FAQ

au Règlement Eurobot^{Open} Junior 2019

26^e édition des Rencontres de Robotique - Planète Sciences
Version OFFICIELLE

ATOM FACTORY

Figure - Position des mâts d'expérience au centre de l'arrière de la table

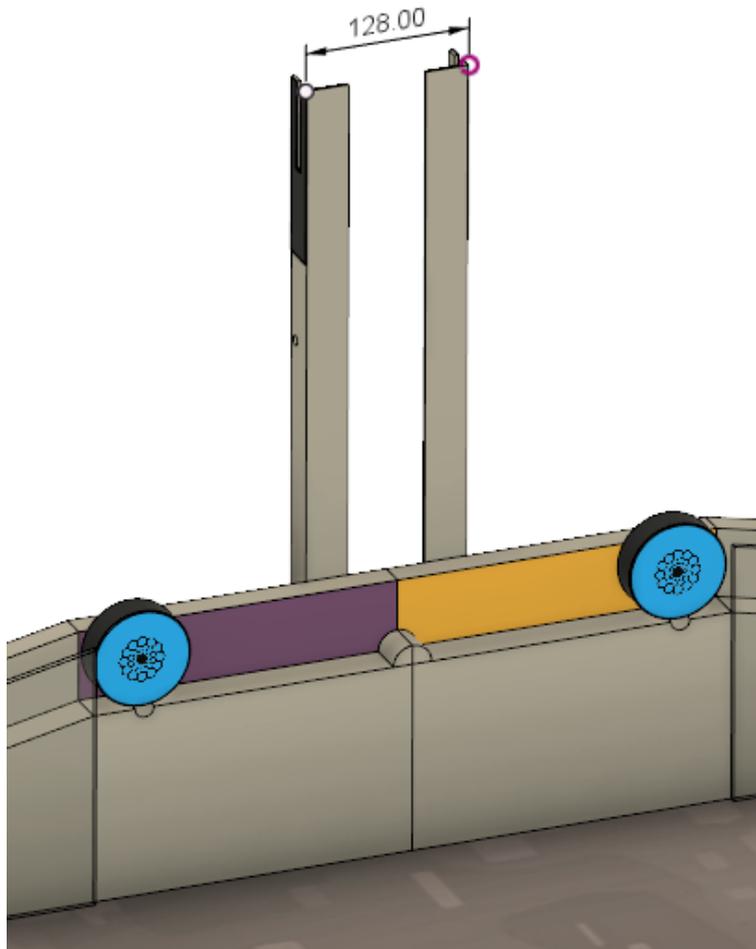
Aucune figure n'indique la position du mât d'accroche de la cordelette liée à l'expérience. Cette nouvelle figure montre la position des deux mâts à l'arrière de la table.
